改善箇所説明図

基準不適合発生箇所

基準不適合箇所

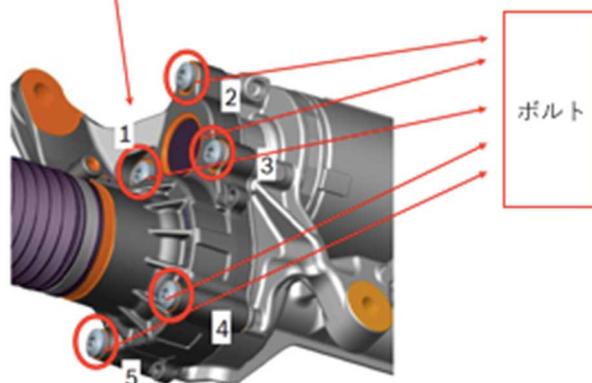
電動パワーステアリングのステアリングラックにおいて、アシストモーターを固定するボルトの材質が不適切なため、融雪剤を多用するような環境下で長期間使用した場合、当該ボルトが腐食して折損する可能性がある。そのため、そのまま使用を続けるとモーターの固定位置がずれて内部ベルトが滑り、パワーステアリングのアシストが機能しなくなるおそれがある。

全車両、固定ボルトを対策品に交換する。

ボルト は交換部品を示す
